„Studie proveditelnosti změny trakce z DC 3 kV na AC 25 kV, 50 Hz v oblasti „Ústecko a Mělnicko“ – 09/21

Věc: Koordinované stanovisko ke 3. dílčímu plnění SP změny trakce v oblasti „Ústecko a Mělnicko“

„Studie proveditelnosti změny trakce z DC 3 kV na AC 25 kV, 50 Hz v oblasti „Ústecko a Mělnicko“, vyjádření k 3. dílímu plnění

7.1.6. Rozdělení na jednotlivé ramena a navrhované stavby

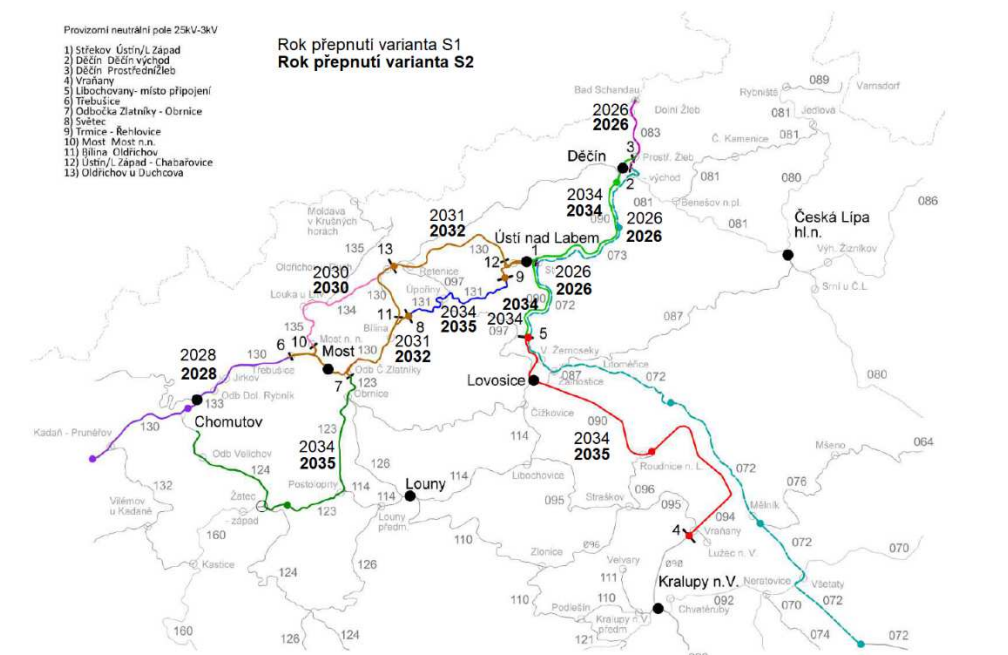
➔ Mapka s etapami je velmi dobrá. Dovolujeme si doporučit doplnění letopočtů pro lepší přehlednost etap pro účely objednatelů dopravy a dopravců – viz níže.

Doplňme
